**Le panier supérieur frotte contre la porte extérieure
Nouveau joint de porte extérieure Réf.: 426 976**

Modèles concernés: tous les modèles DIVA 60cm, dont le PNC commence par 911 9xx xxx.

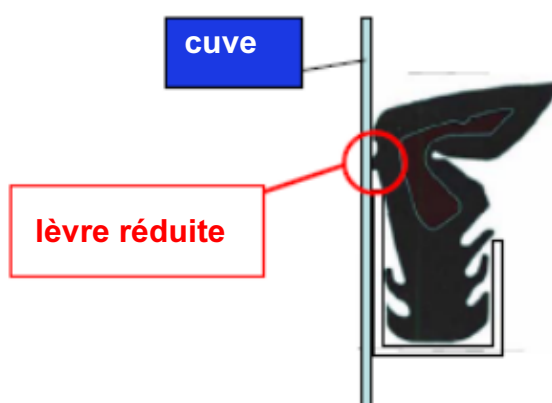
Nous vous informons qu'un nouveau joint de porte extérieure a été introduit dans tous les lave-vaisselle 60 cm (N° de série 710xxxxx) fabriqués à partir de mars 2007. La modification apportée est la réduction de la taille de la lèvre qui entre en contact avec la paroi de la cuve (cf. ill.).

En raison des interférences qui surviennent entre le rail de panier supérieur et le joint de porte extérieure, le nouveau joint de porte extérieure doit être utilisé dans le cadre de toutes les interventions techniques sur les appareils dont le numéro de série est antérieur à 710xxxxx.
